（仮称）留萌北部広域風力発電事業
環 境 影 響 評 価 方 法 書
補 足 説 明 資 料

令和 5 年 1 0 月

風力部会 補足説明資料 目次

図 9 (1) 天塩遠別沿岸地区、北里牧場地区における水質調査地点の流域

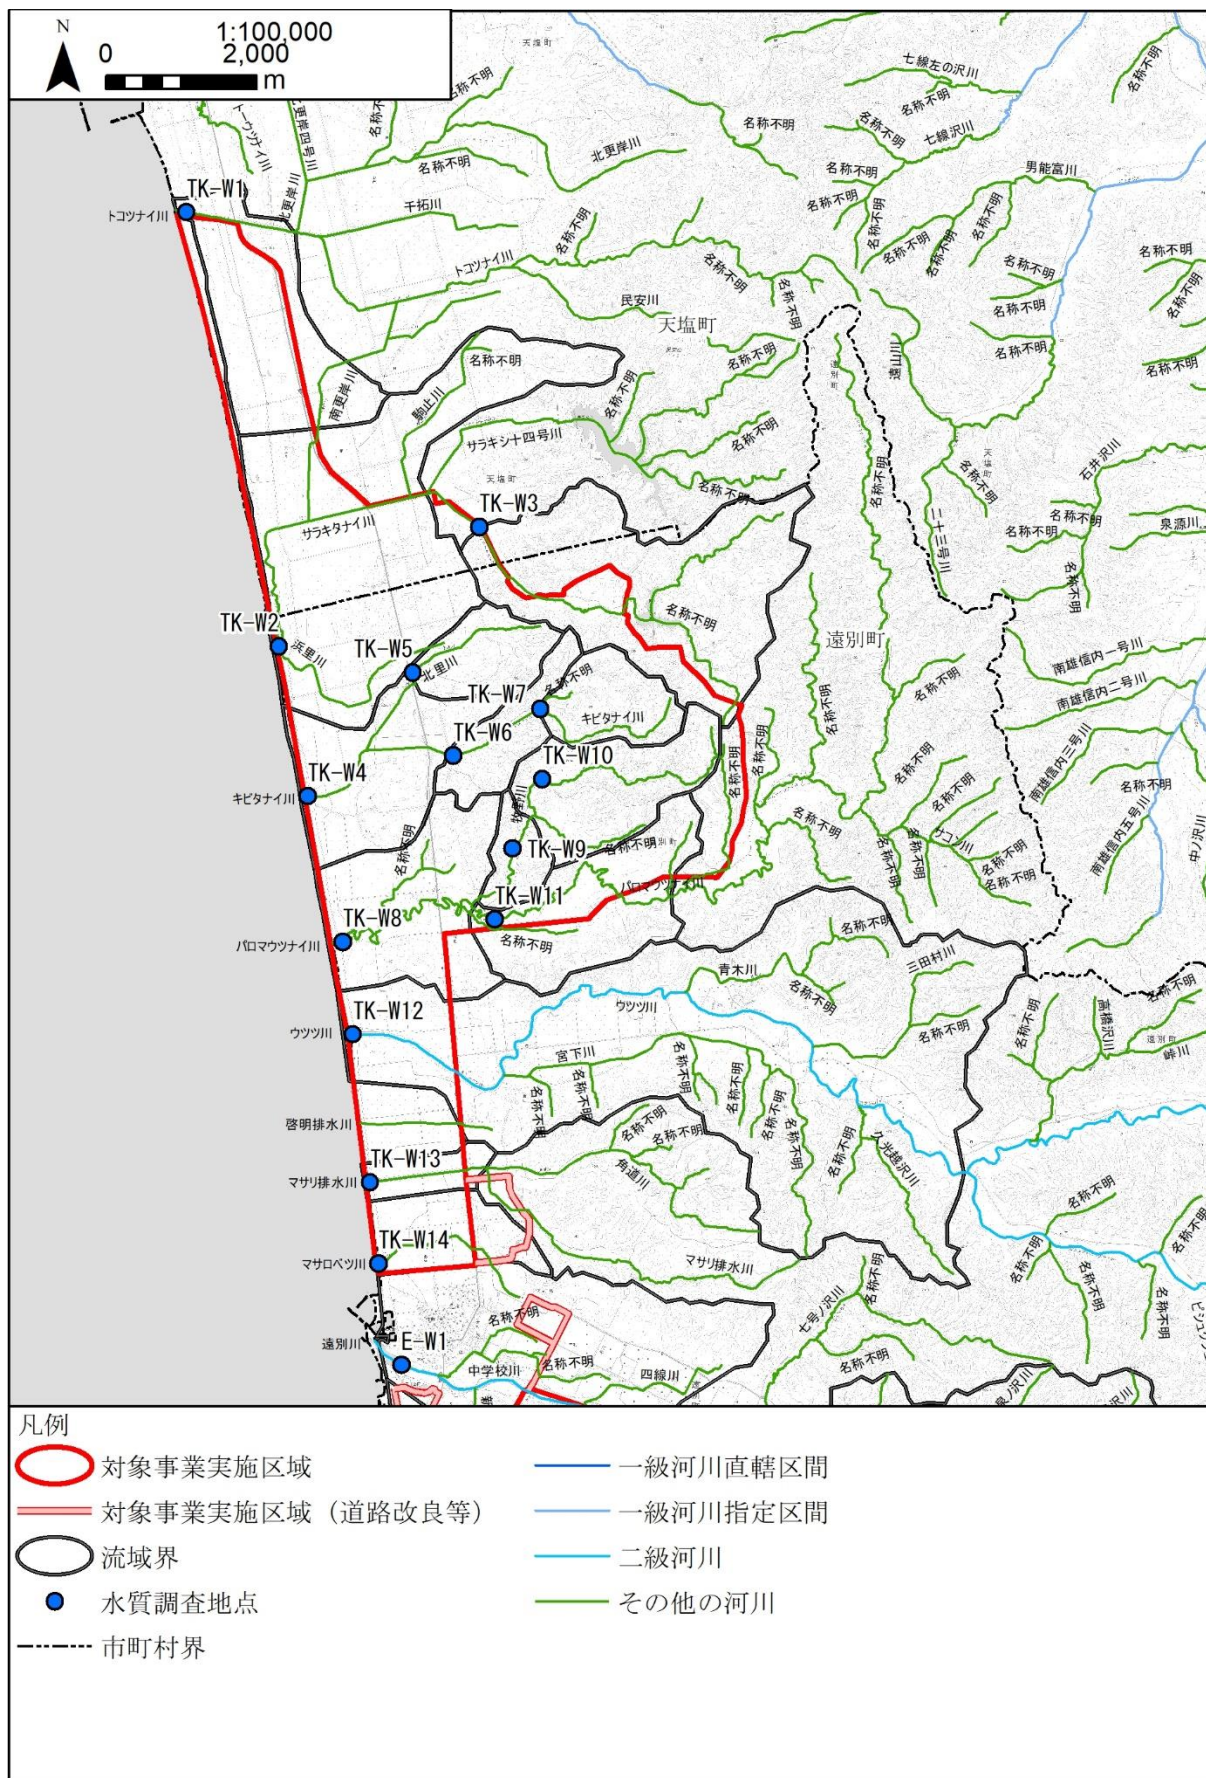
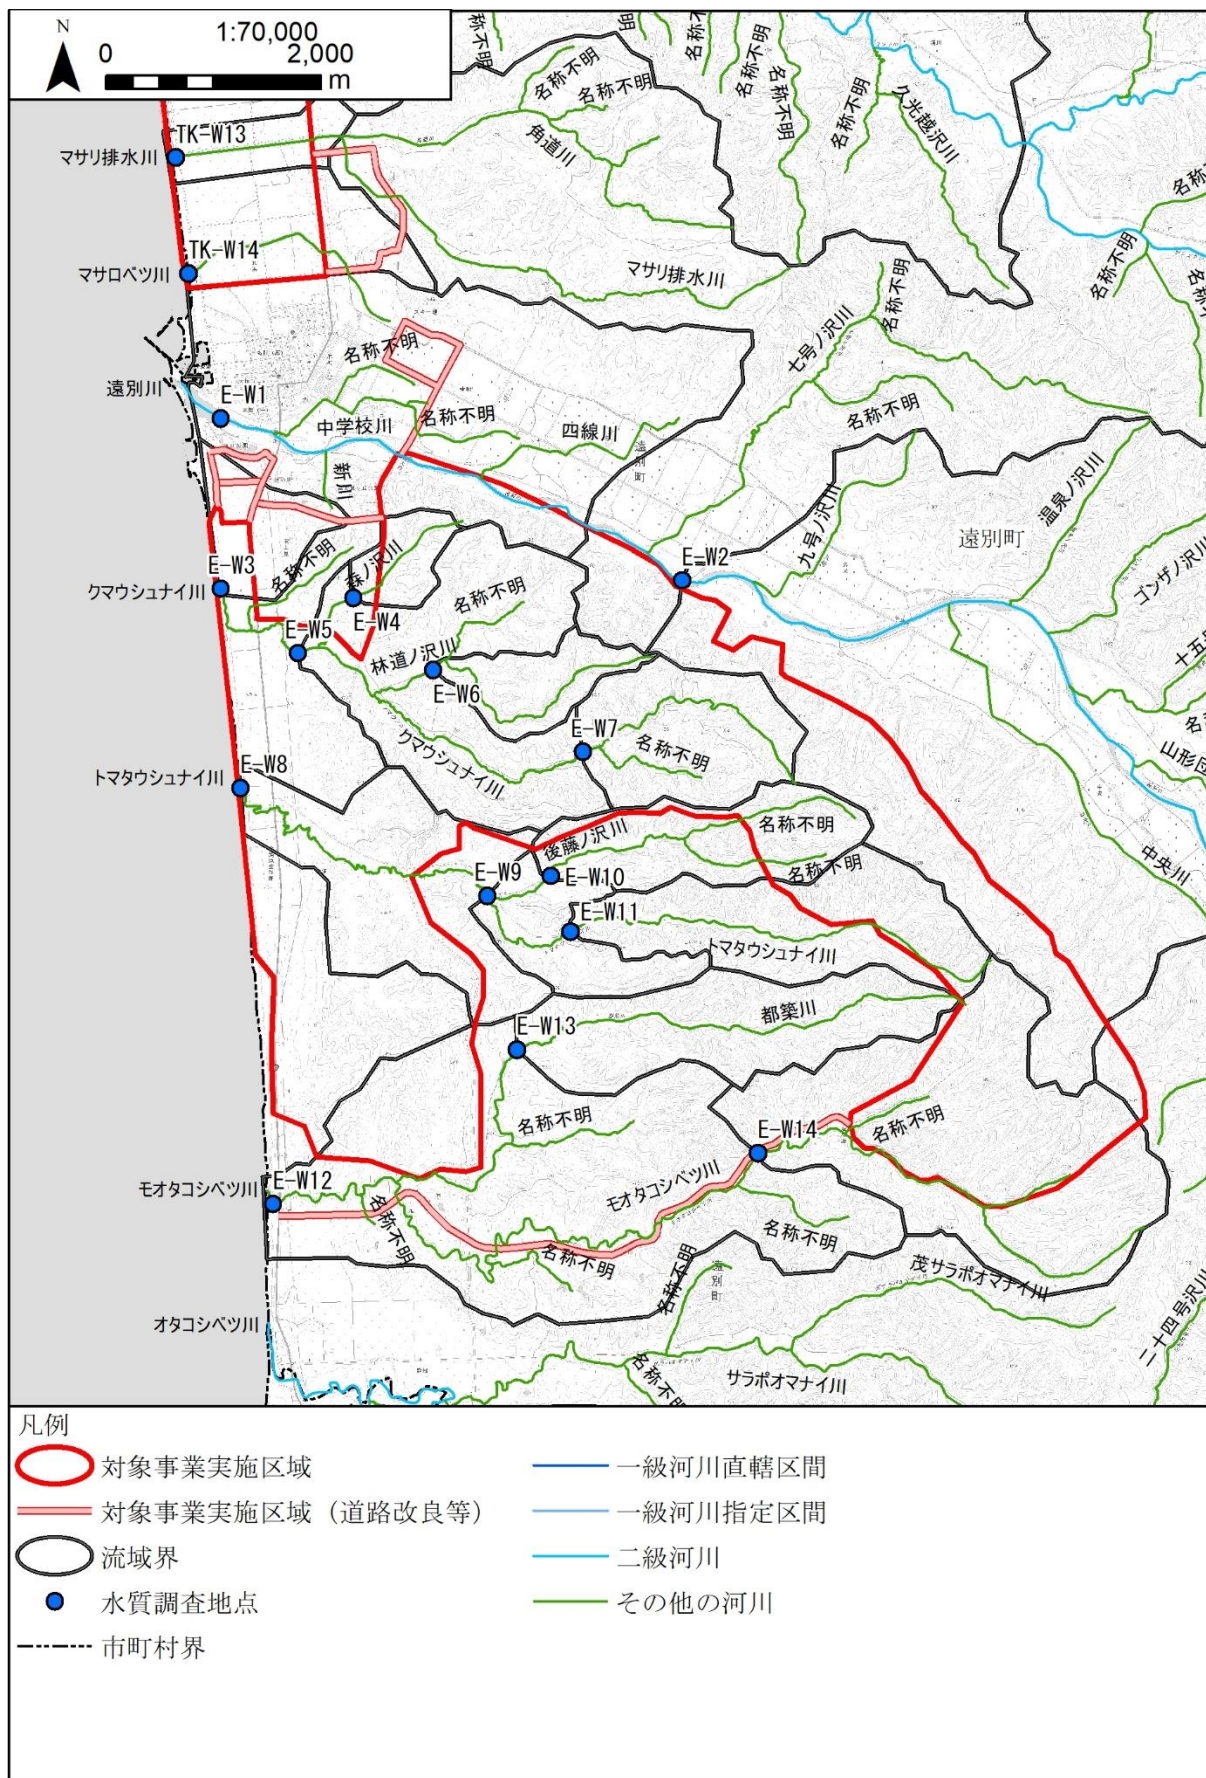
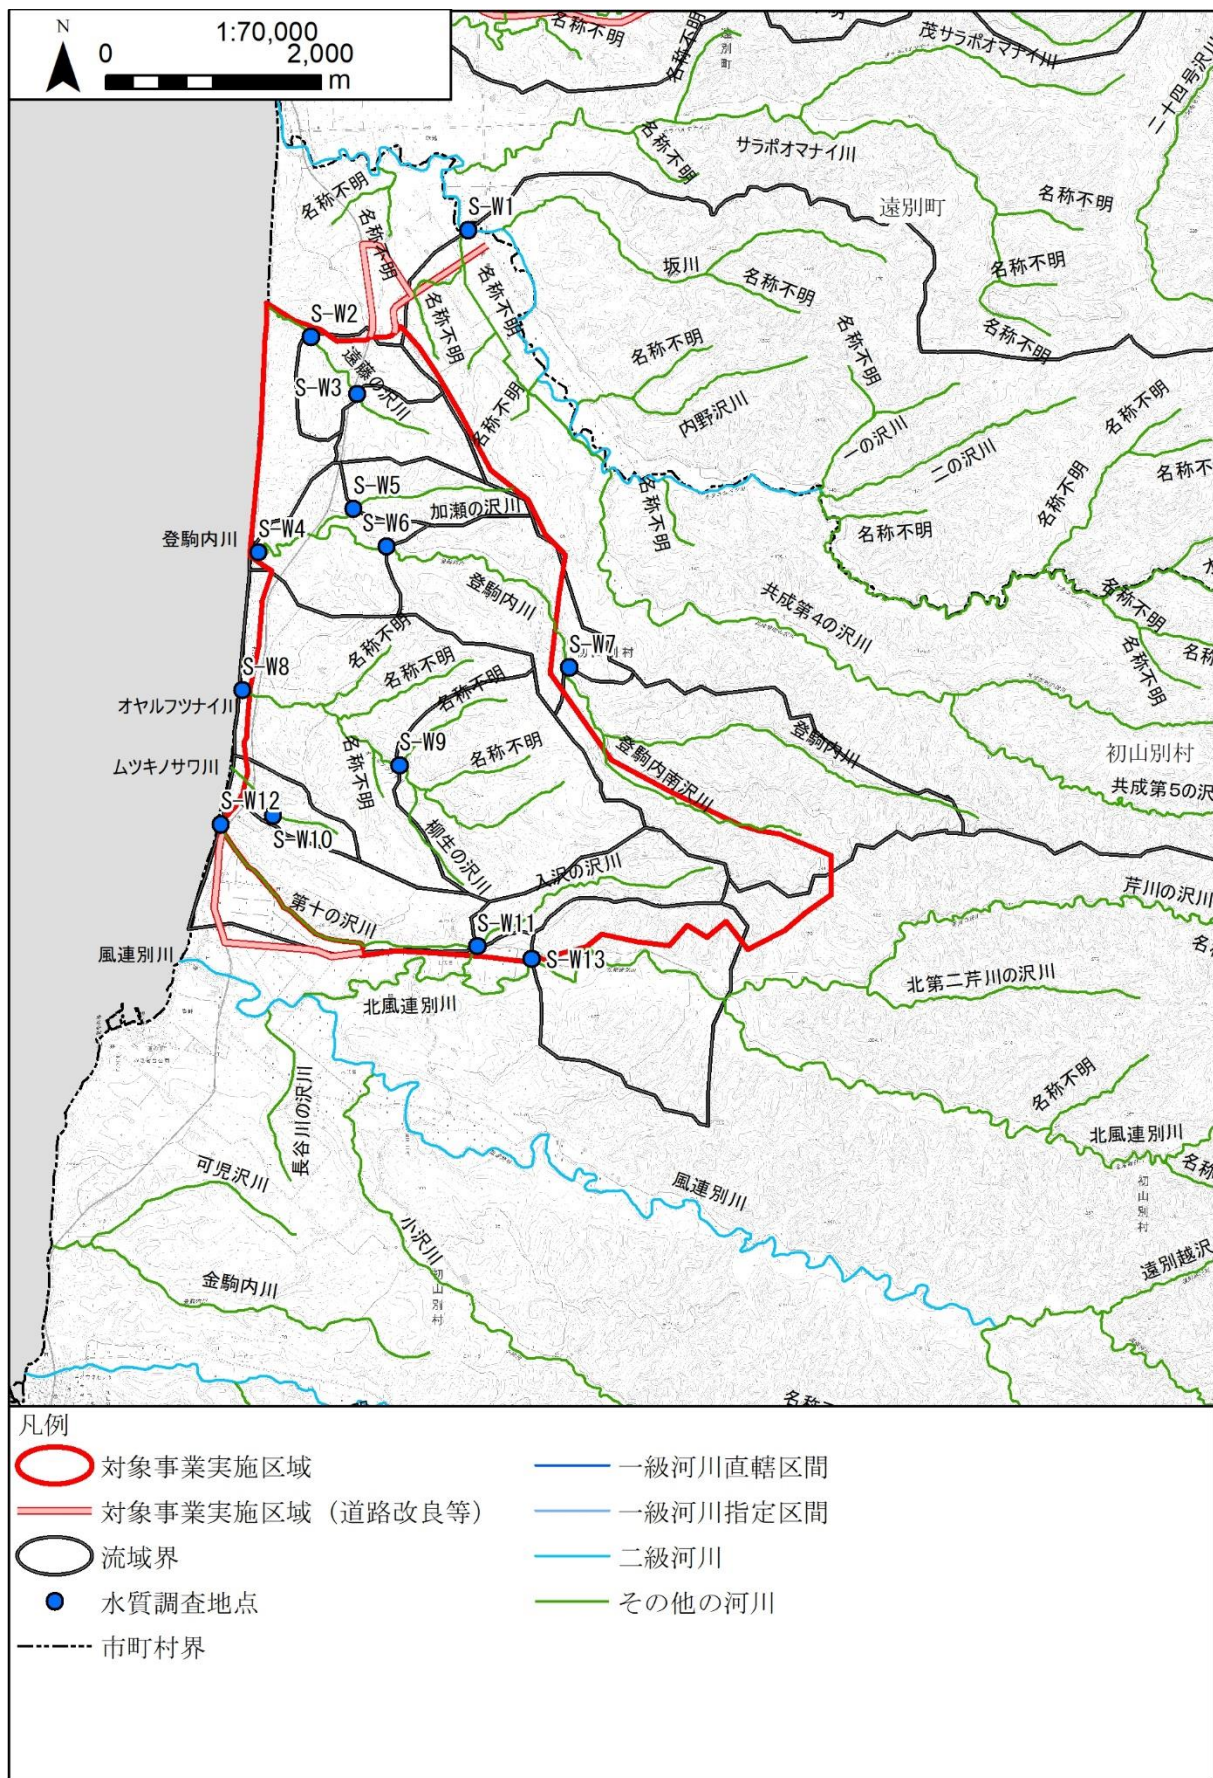
- ①この色分けした領域が各河川の流域を示しているのであれば、凡例に河川名と色分けの対応を示してはいかがでしょうか？
- ②調査地点の配置の妥当性を判断するために、本図中に対象事業実施区域および風車発電機の配置を記載いただきたい。
- ③ご回答内容、了解しました。

水の濁りの調査地点の図に、設定根拠に記されている河川の名前を入れて頂くともっと分かりやすくなると思います。

- ①着色は隣接する流域の区別のためのものであり、色に特に意味はないことから、流域界のラインを強調し、着色をなくしました。また、図中に河川名を記載しました。

②対象事業実施区域および風車発電機の配置を記載した図を図 9 に添付します。

前述のとおり、図 9 に河川名を記載しました。
